Nr. 16-31

De raad van de gemeente Barneveld;

Nota Zienswijzen bestemmingsplan Stationsweg-Binnenveld

Oude situatie

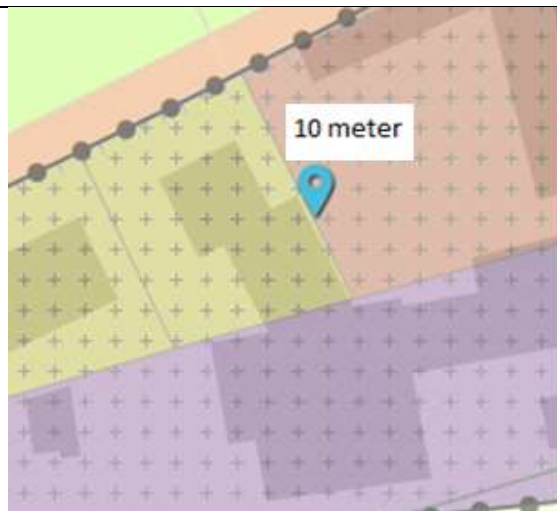
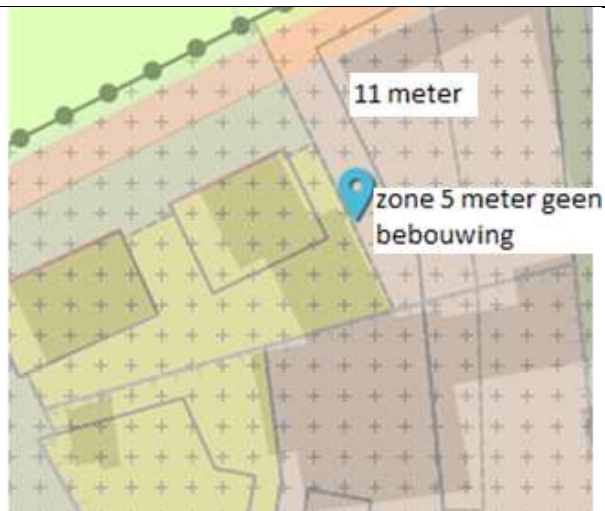
Indiener geeft aan dat er zij bezwaar heeft tegen de hoogte van het te bouwen kantoor/bedrijf met een hoogte van 11 meter naast Binnenveld 3. Aan deze kant bevinden zich vijf raampartijen (slaapkamers, hal boven en beneden en keuken). Door de hoogte van het gebouw geeft indiener aan al het licht kwijt te zijn in huis als ook de privacy in de slaapkamer. Daarbij is het de vraag of het bij 11 meter zal blijven gezien de verplichte afzuiging van stoffen en vieze lucht bij bedrijfsactiviteiten door middel van grote afzuiginstallaties welke nog bovenop de 11 meter komen.

Wij hebben het bouwvlak en de bouwhoogten zorgvuldig bepaald. Daarbij is het bouwvlak op voldoende afstand (5 meter) van de perceelsgrens gelegd. Dit onder andere om geen onevenredige aantasting te hebben van lichtinval. Overigens is er in het huidige bestemmingsplan een bouwmogelijkheid met een hoogte van 10 meter op het gehele perceel tot op de perceelsgrens.

Naar aanleiding van overleg na de commissievergadering met de indieners van de zienswijze is het bouwblok verder van hun bestaande woning geschoven.
